**Avis délibéré de la mission régionale
d'autorité environnementale
Hauts-de-France
sur le projet éolien Seuil du Cambrésis sur les communes de
Ribécourt-la-Tour, Cantaing-sur-Escaut et
Noyelles-sur-Escaut (59)
Étude d'impact de février 2014 actualisée en mars 2024**

n°MRAe 2024-8022

Contexte éolien 2014 (étude paysagère page 22)

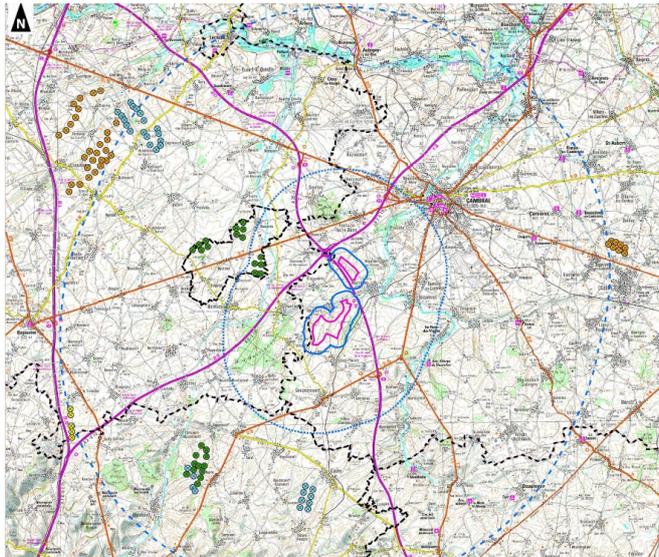
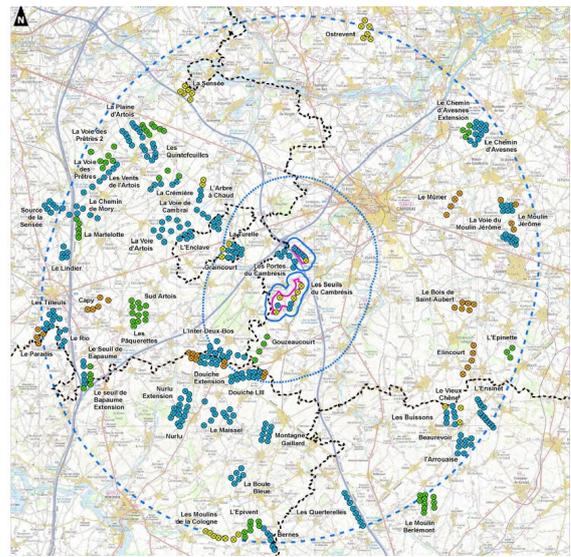
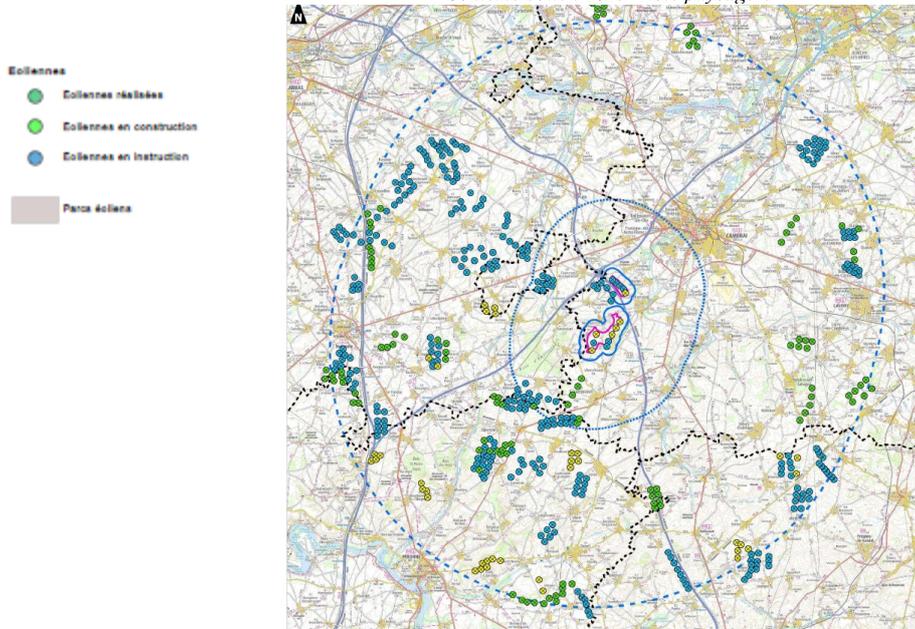
Concernant le paysage, le contexte éolien a énormément changé depuis 2014. Le paysage autrefois peu dense en parcs éoliens est aujourd'hui fortement marqué. Deux études paysagères actualisées datées de 2021 et 2023 ont été réalisées par Auddicé environnement. Celles-ci prennent en compte les parcs éoliens réalisés ou en cours de réalisation. Les parcs réalisés sont inventoriés correctement. Certains parcs en cours d'instruction ne sont pas présents. Cette actualisation, dont les enjeux sont clairement identifiés (pages 77 du volet paysage), n'est pas intégrée dans l'état initial de l'étude

d'impact (page 116 et suivantes).
